CIRCULAR N° 3

LICITACIÓN PRIVADA N° 01/ 2024
EXPEDIENTE N° 500 – 002183 - 2024
OBRA: "REFACCIÓN Y REMODELACIÓN DEL SECTOR COMERCIAL – PARAJE DIFUNTA CORREA".

ACLARACIONES CON CONSULTA

PLANTA GENERAL
PISOS-NIVELES-SOLADOS
ESC 1:100

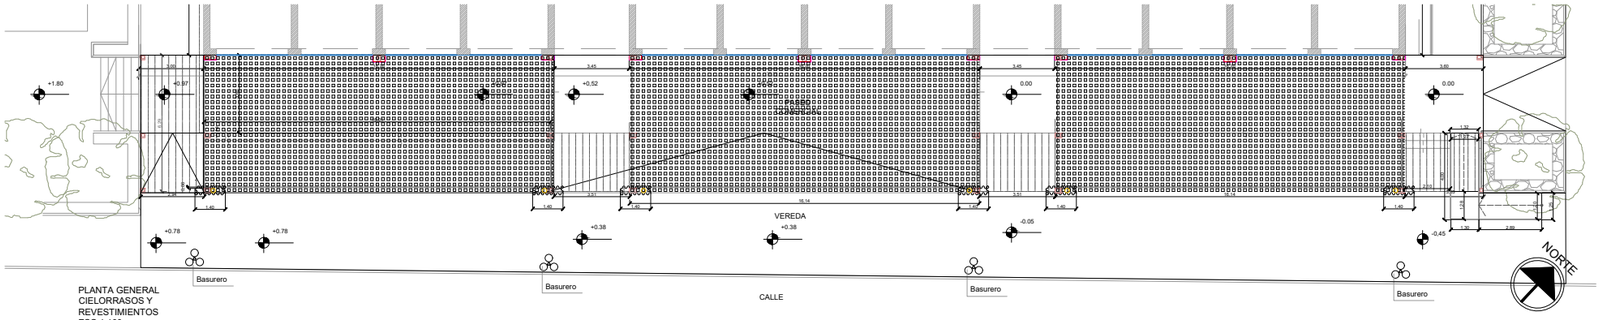
Se solicita plano de pisos a intervenir.

- **Respuesta N° 27:**

REFERENCIAS
Piso de Laja existente y Contrapiso a Reemplazar con terminación H° Impreso símil Piedra Laja (ver Estructura en Plano de Estructura)
Piso de H Fratasado

PLANTA ETAPAS DE OBRA
ESC. 1:200

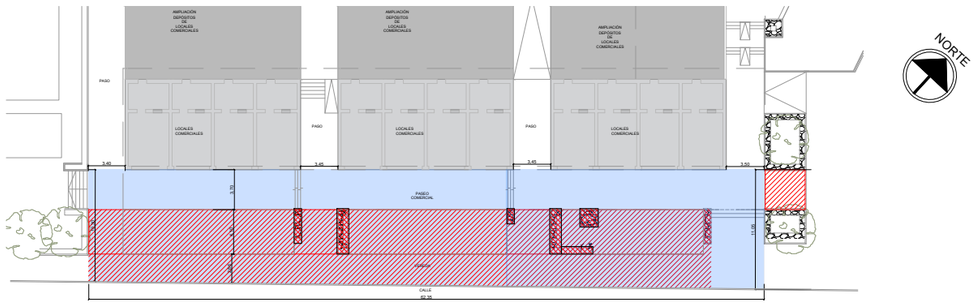
Buenos días, estimado, realizo la siguiente consulta, durante la ejecución de la obra, el comercio del pasaje dejará de trabajar y se cerrará mientras dure la misma?

Según lo conversado y solicitado por la Fundación Difunta Correa, se plantean las siguientes etapas de obra a fin de mantener la actividad comercial de los 12 locales. Las mismas se dividen en 3 etapas en las que un primer sector de 4 locales serán trasladados para su actividad donde disponga la Fundación Difunta Correa, pudiendo utilizar los locales existentes como depósito.
  Ver en Plano Anexo la Etapabilidad.

NOTA:
Según lo conversado y solicitado por la Fundación Difunta Correa, se plantean las siguientes etapas de obra a fin de mantener la actividad comercial de los 12 locales. Las mismas se dividen en 3 etapas en las que un primer sector de 4 locales serán trasladados para su actividad donde disponga la Fundación Difunta Correa, pudiendo utilizar los locales existentes como depósito.

PLANTA DE FUNDACIONES

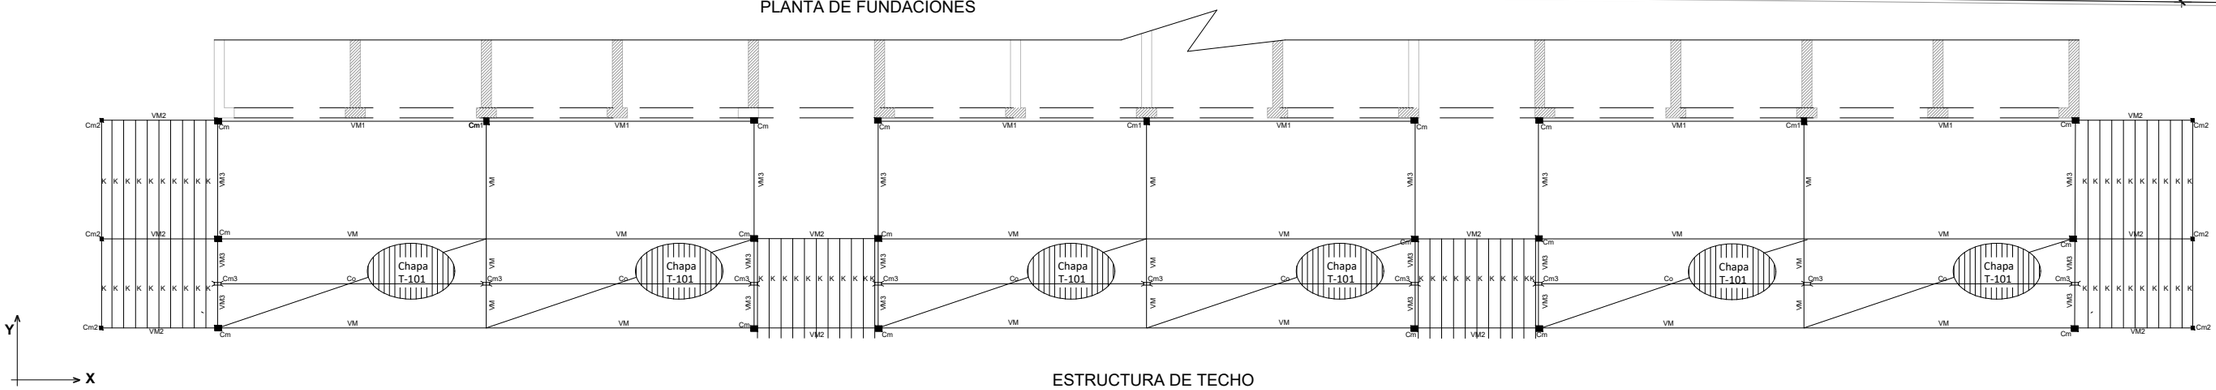
En la PLANTA DE FUNDACIONES figura VM1 coincidente con la línea de edificación de los locales comerciales, lo cual no es coherente con el planteo estructural. Aclarar si va VM1 en este nivel o no.

En el detalle de Bases, se indica espesor de platea, sin embargo en el plano de fundaciones no figura platea alguna; aclarar si debe considerarse platea de fundación o no.

Respecto a las fundaciones, no está clara la propuesta. ¿Se deberá colocar una platea de fundación? que medida deberá considerarse para que podamos cotizar todos de forma pareja?

-Al encontrarse ante un perfil dinamicamente inestable, deberá cimentarse la obra mediante un sistema que evite la licuación del subsuelo o que controle los asentamientos.
La fundación se plantea mediante un sistema directo suplerficial, platea de e=20cm.
